设计修改（补充）通知单

设计号：FJXF2024-24

项 目：福建德钛电器有限公司家用电力器具专用配件制造建设项目（二期） 专 业：建筑

业主要求，10#厂房(二期)西南侧空地加以利用，10#厂房作如下变更：

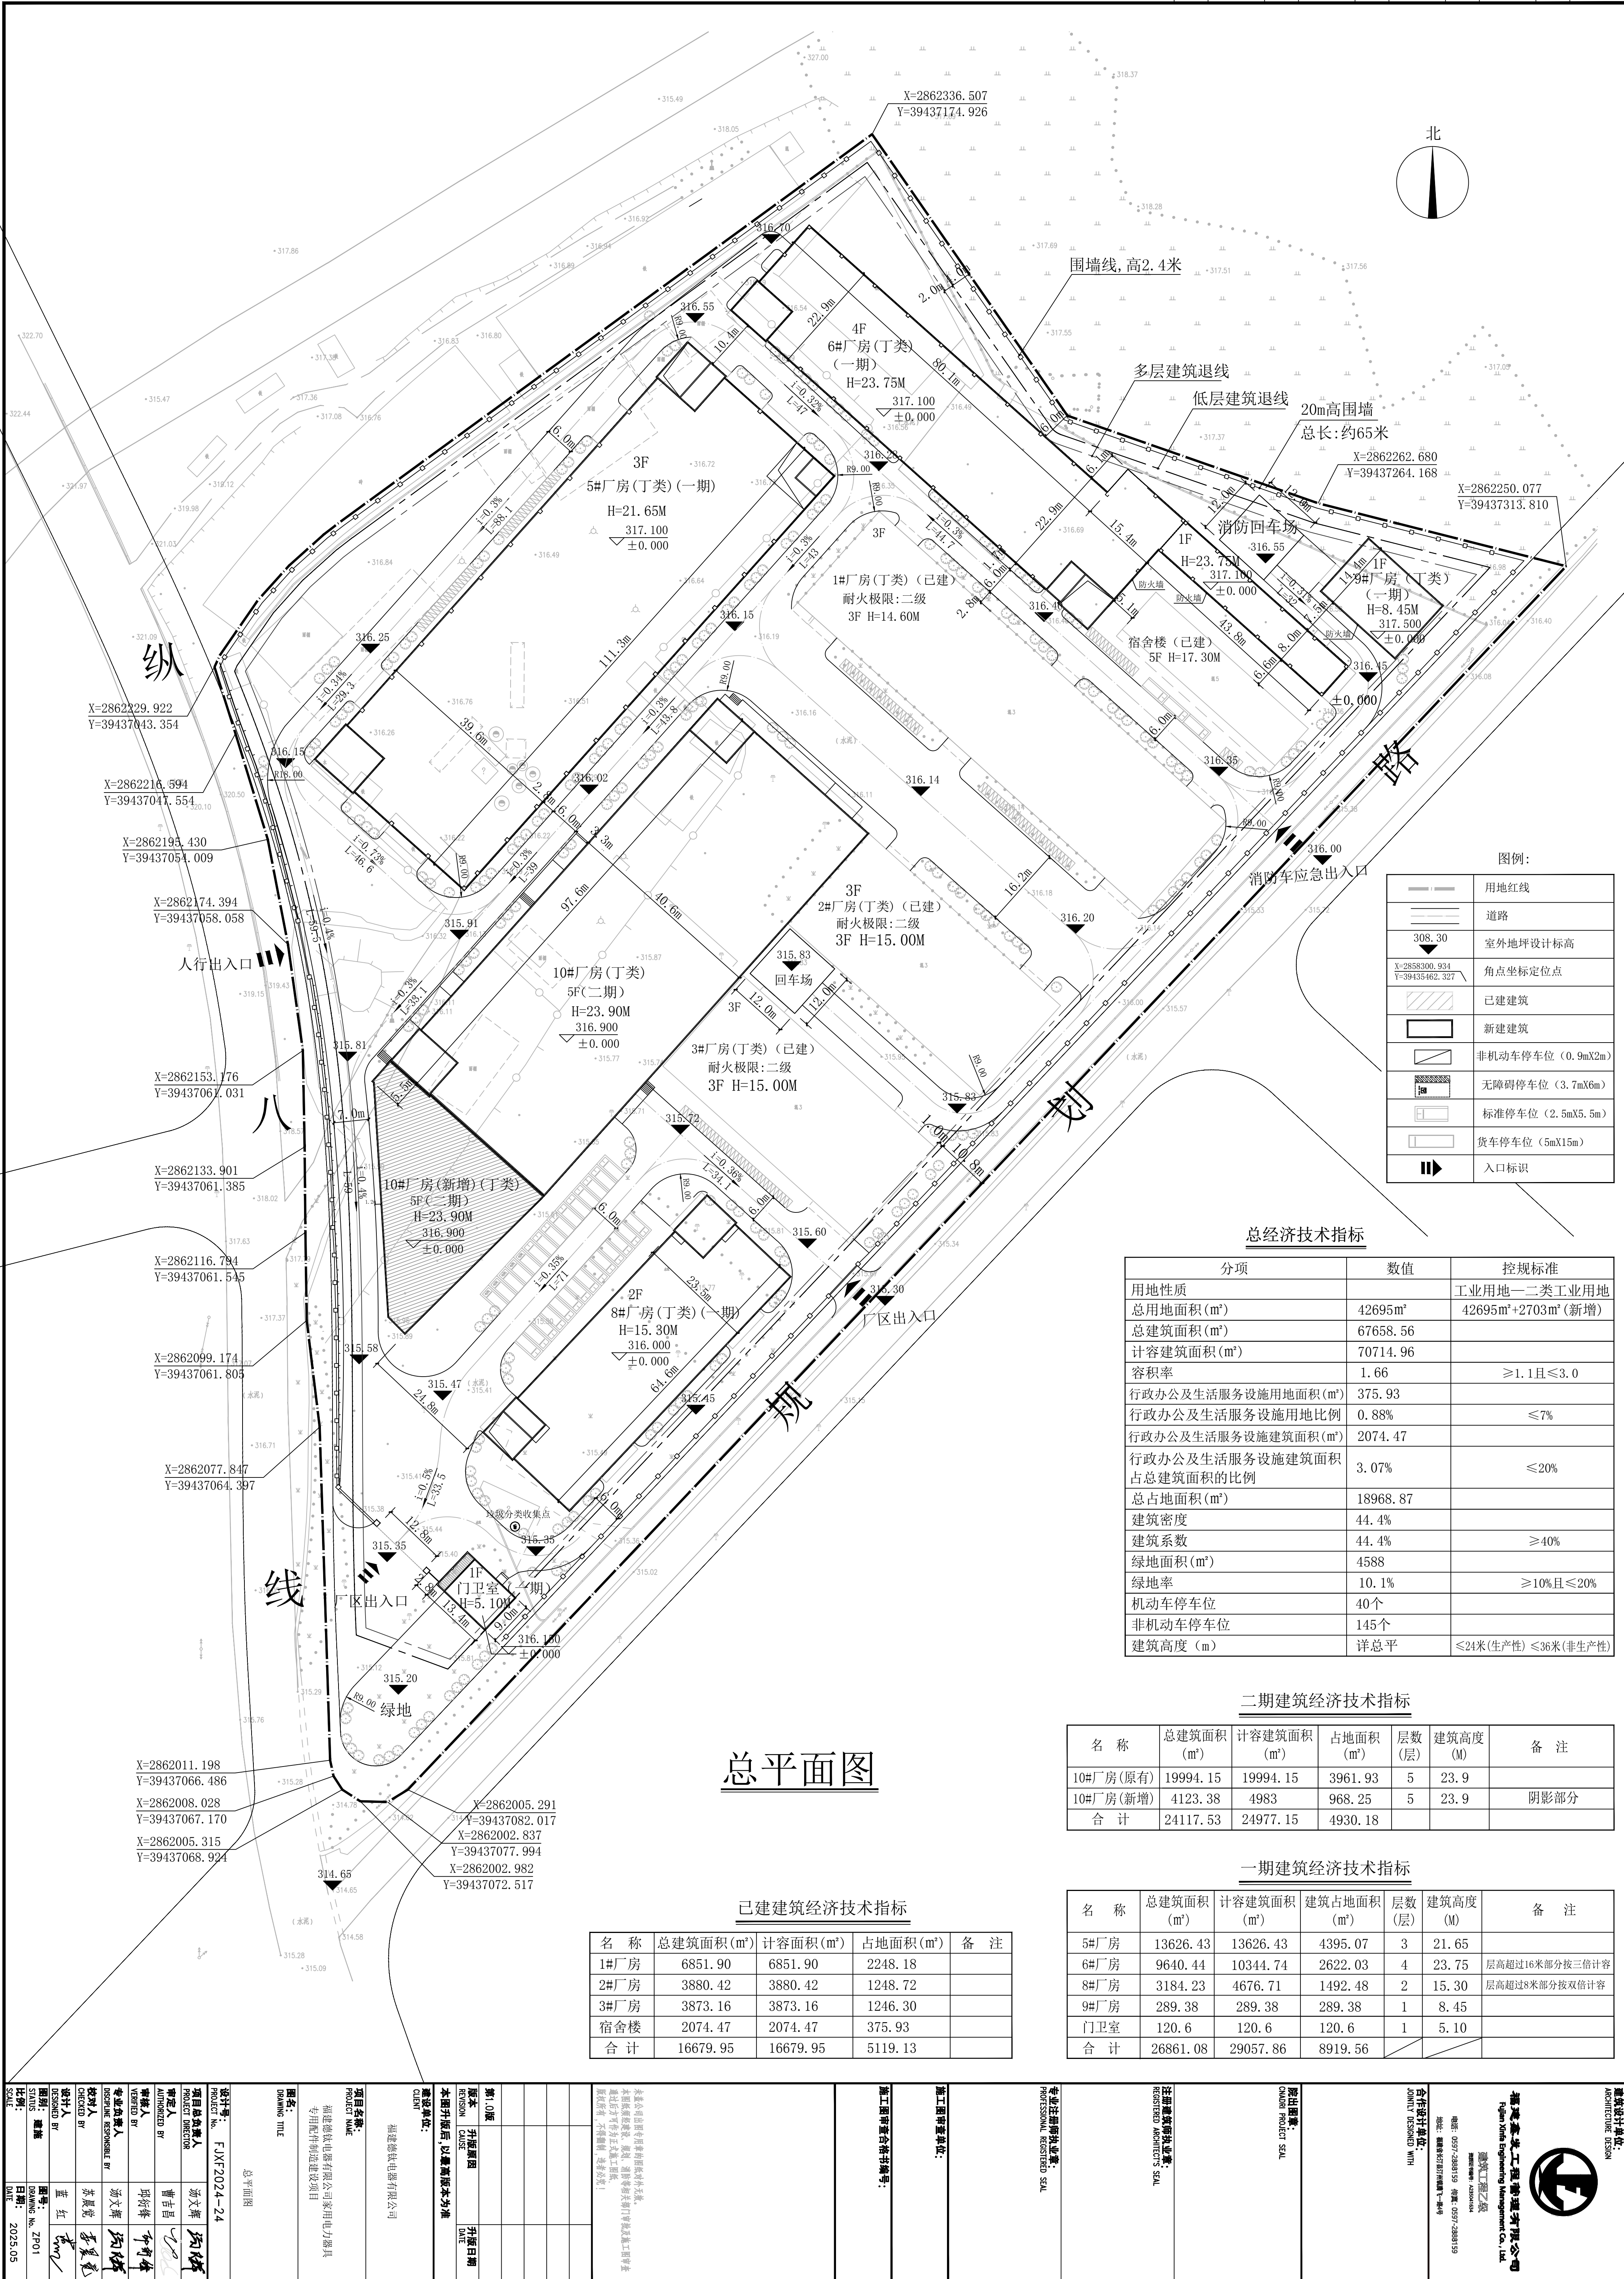
名 称	总建筑面积 (m ²)	计容建筑面积 (m ²)	占地面积 (m ²)	层数 (层)	建筑高度 (M)	备 注
10#厂房(原有)	19994.15	19994.15	3961.93	5	23.9	
10#厂房(新增)	4123.38	4983	968.25	5	23.9	阴影部分
合 计	24117.53	24977.15	4930.18

10#厂房一层平面图

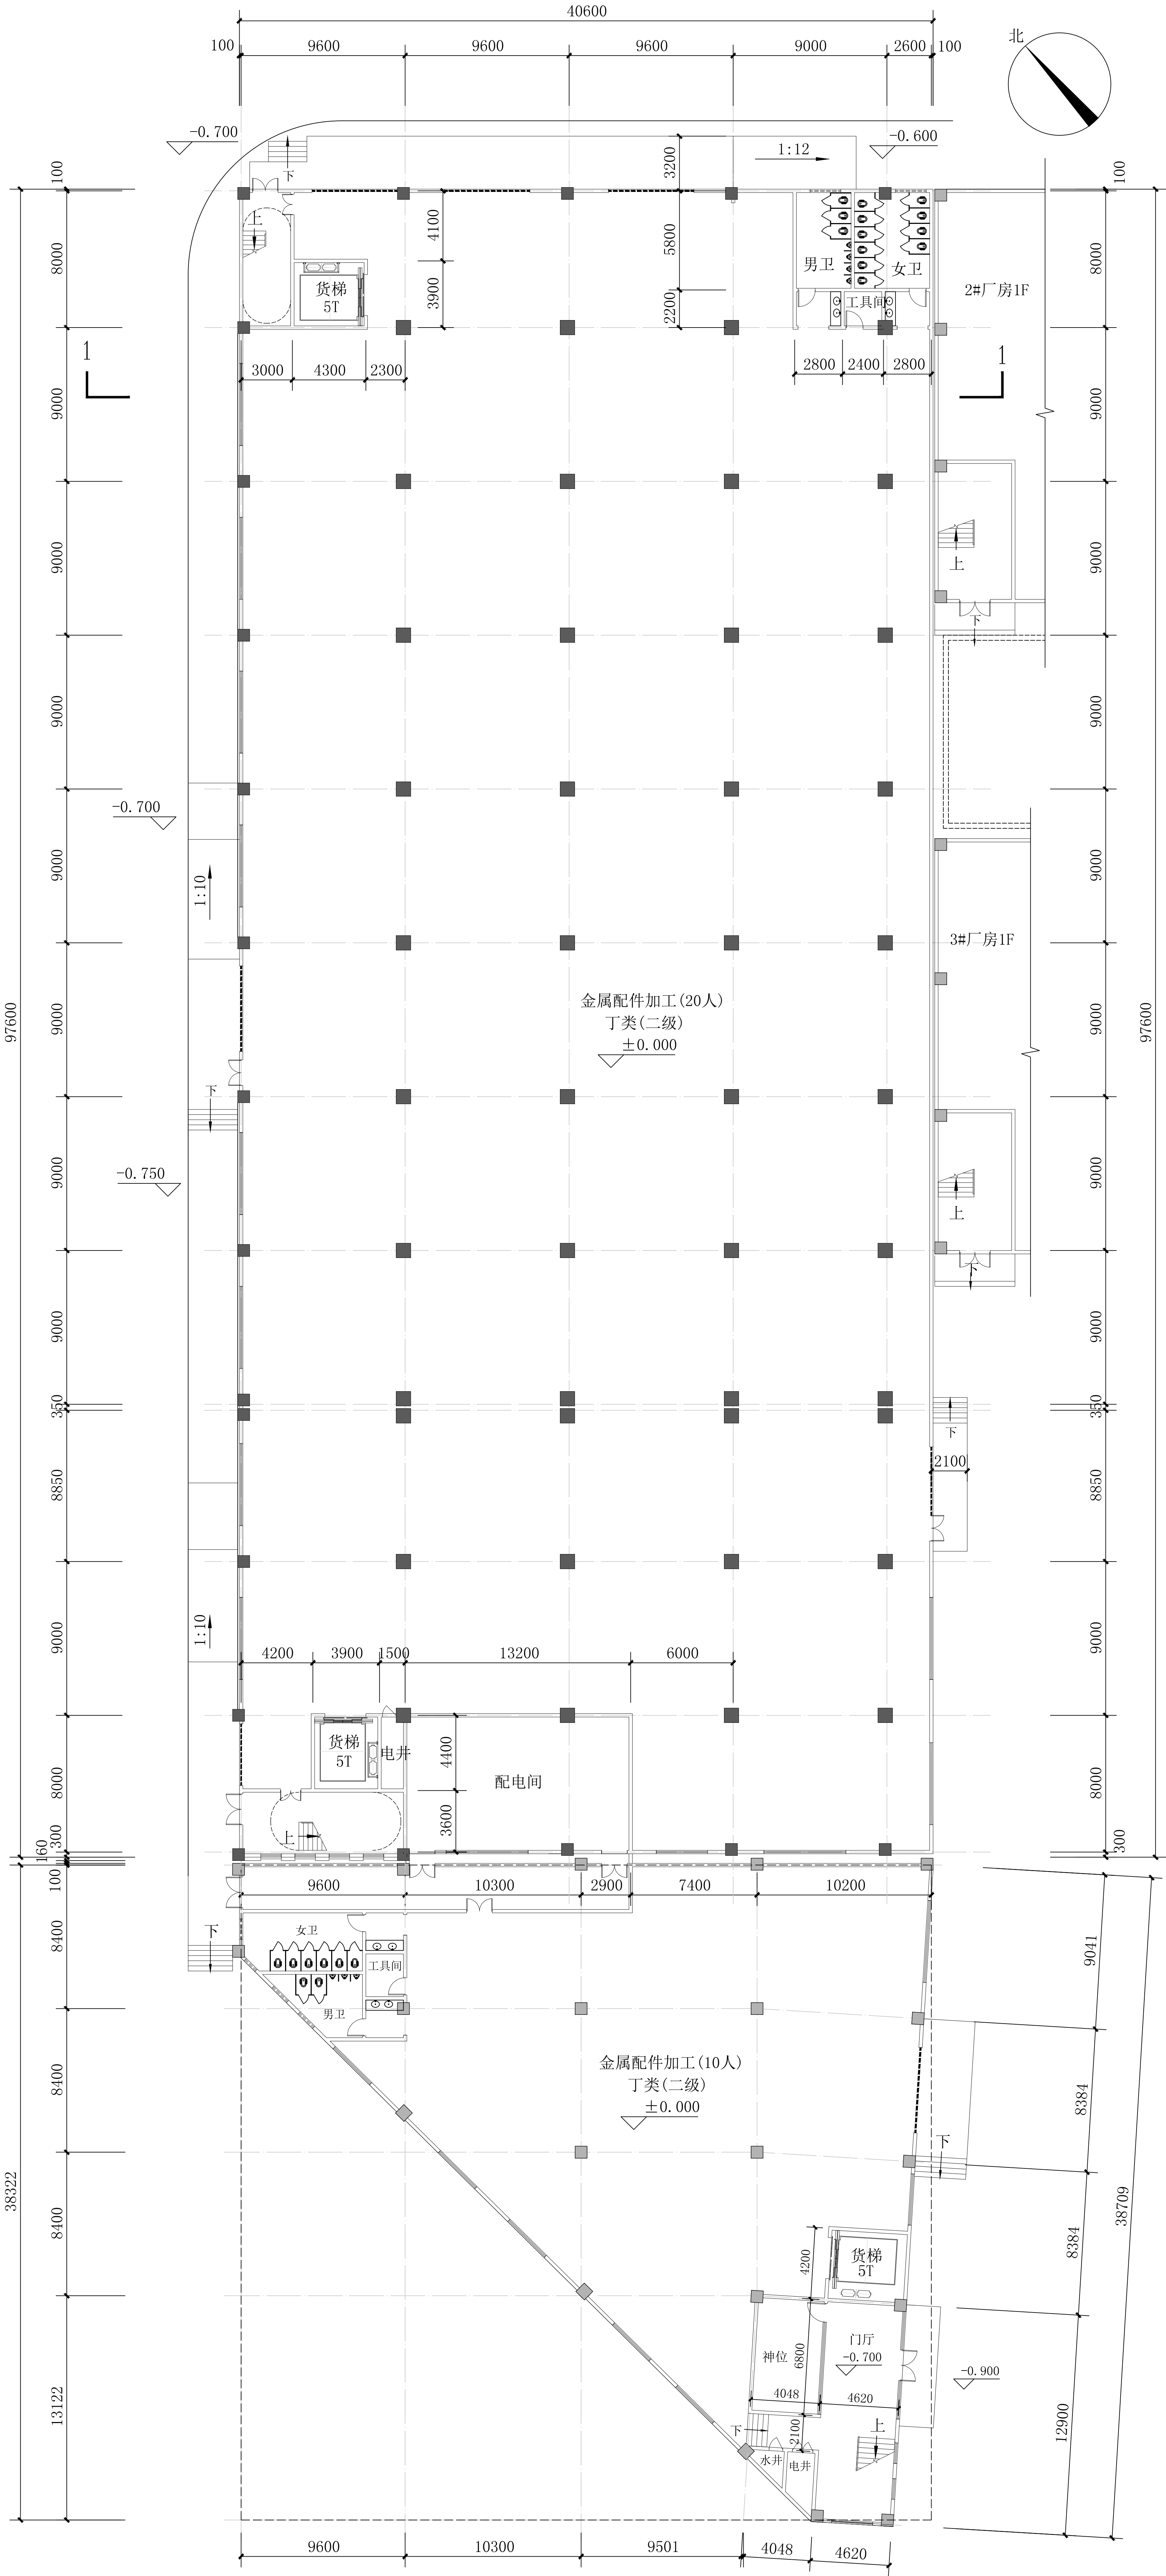
本层建筑面积：3961.93m²(原有)+968.25m²（新增）=4930.18m²
占地面积：3961.93m²(原有)+968.25m²（新增）=4930.18m²
计容建筑面积：19994.15m²(原有)+4983.0m²(新增)=24977.15m²
总建筑面积：19994.15m²(原有)+4123.38m²(新增)=24117.53m²

10#厂房二层平面图

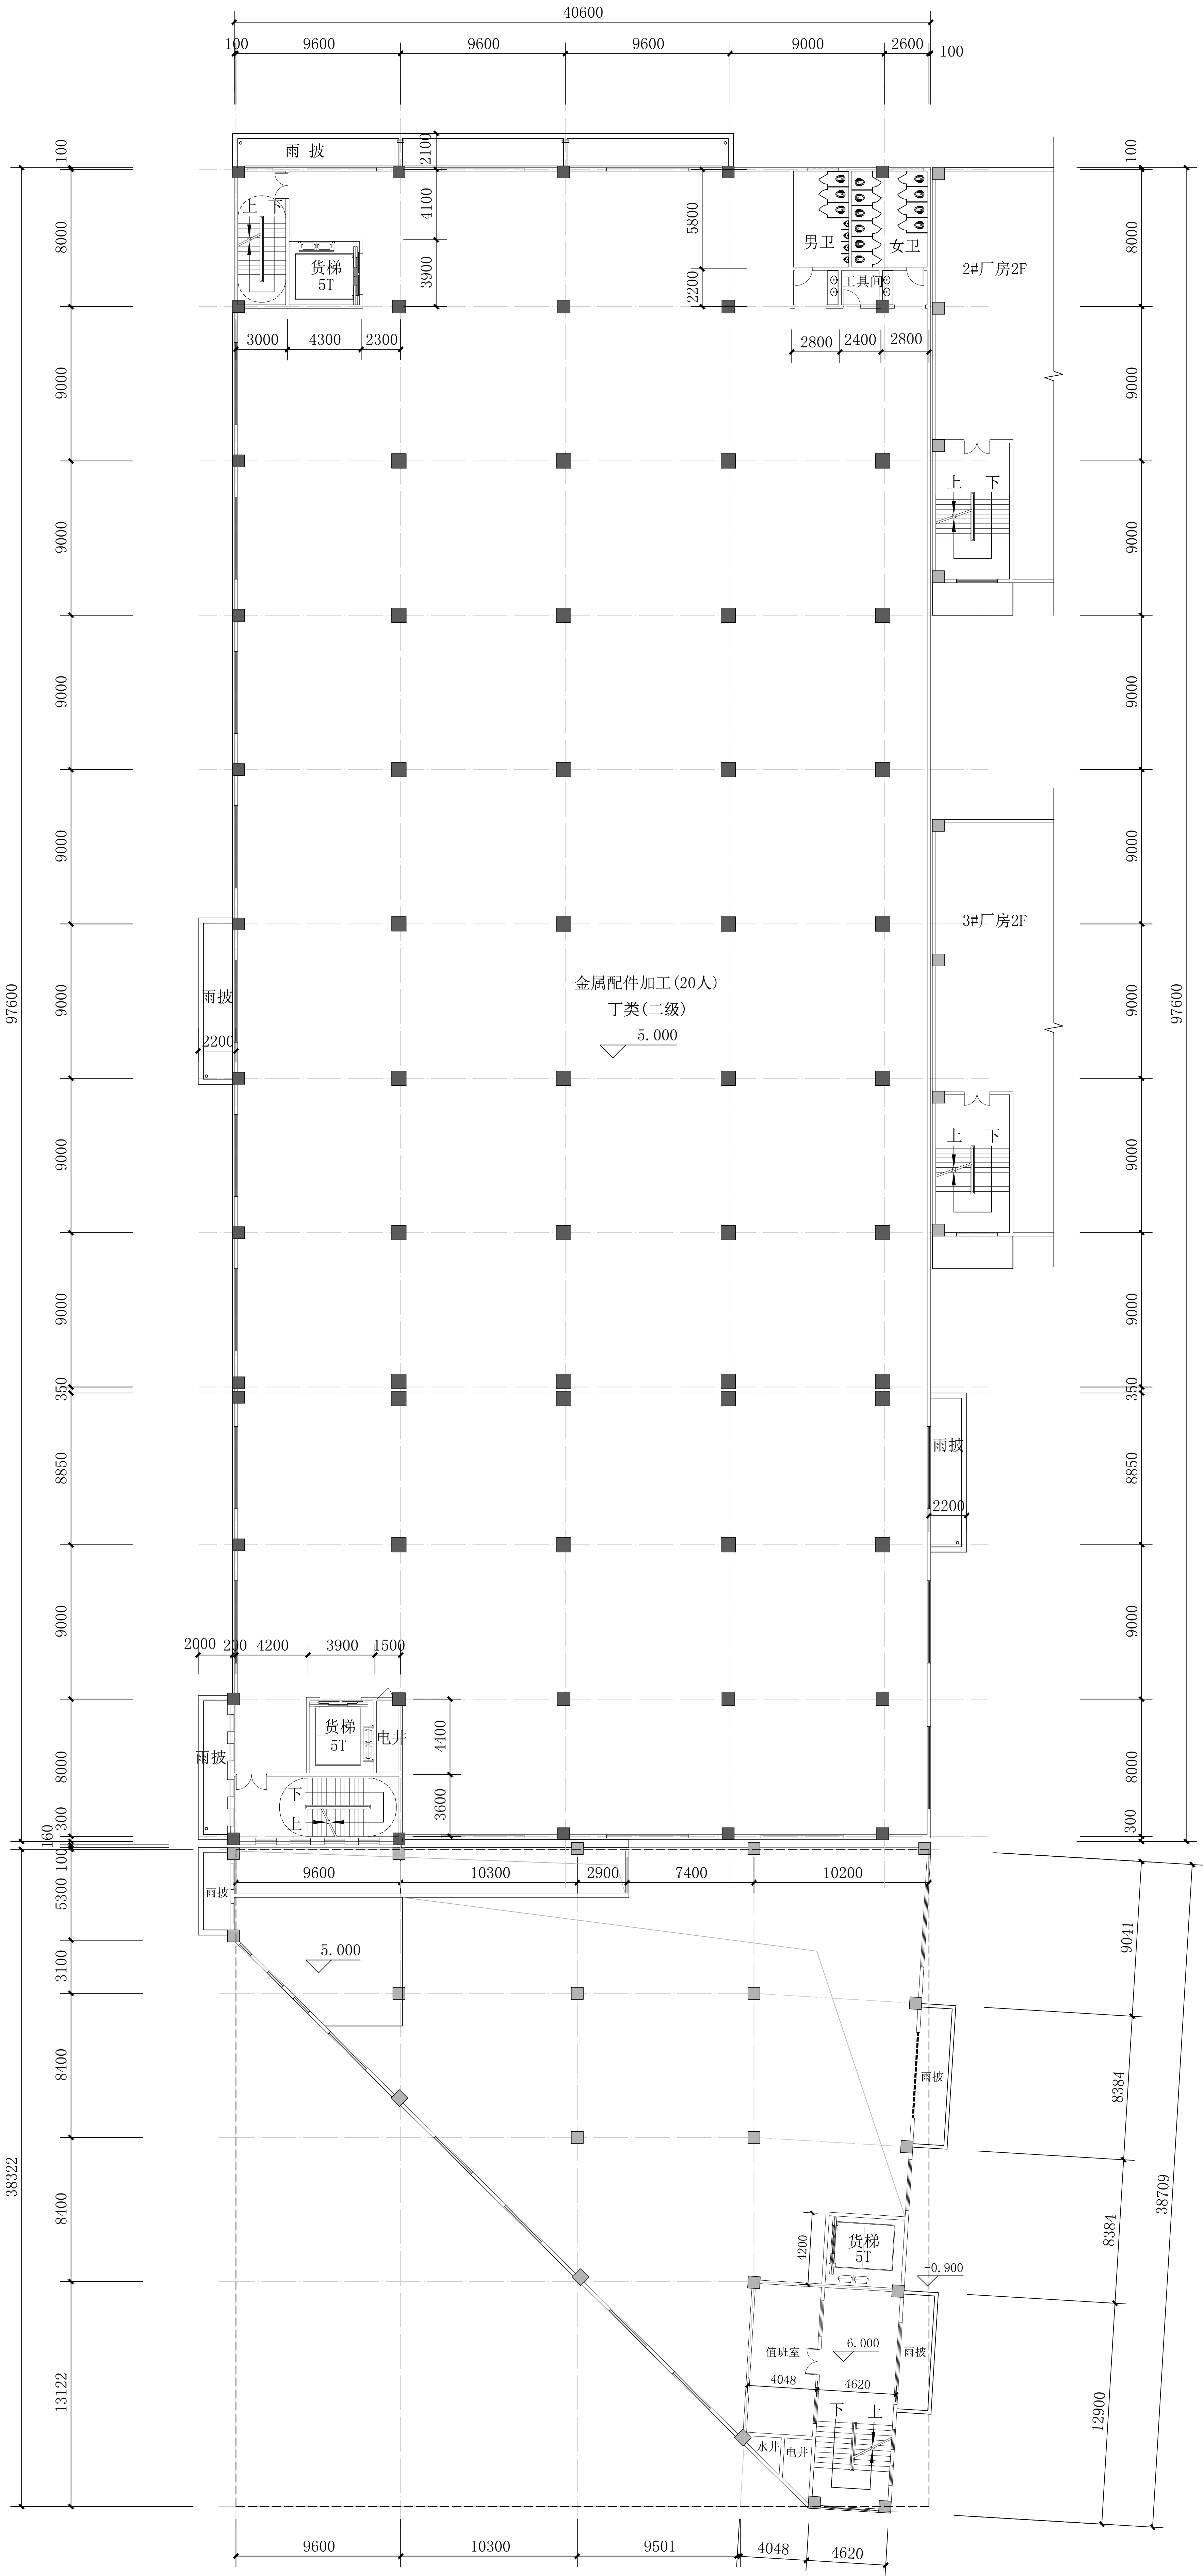
本层建筑面积：3964.25m²(原有)+109.45m²（新增）=4073.7m²
本层计容建筑面积：3964.25m²(原有)+969.07m²（新增）=4933.32m²
